改善箇所説明図

車名：東邦
型式：TF36H2C3
通称名：平床セミトレーラ

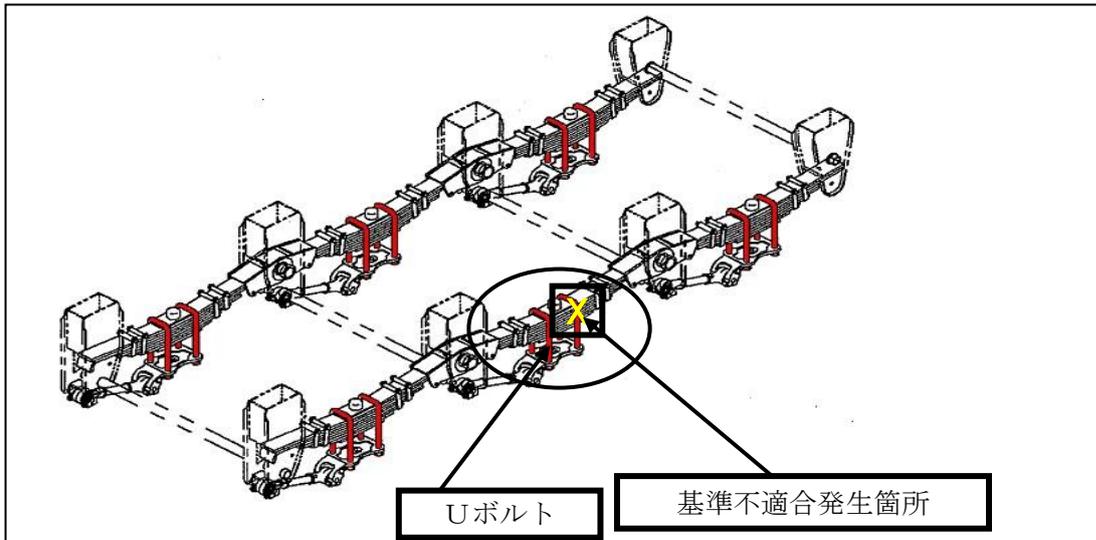
《基準不適合箇所》

トレーラのUボルトにおいて、Uボルトの製造が不適切なため、強度が不足しているものがある。そのため、そのままの状態で使用を続けると、走行時の振動等によりUボルトが折損し、最悪の場合、車軸が保持できず、走行不能となるおそれがある。

《改善内容》

全車両、Uボルトを良品に交換する。
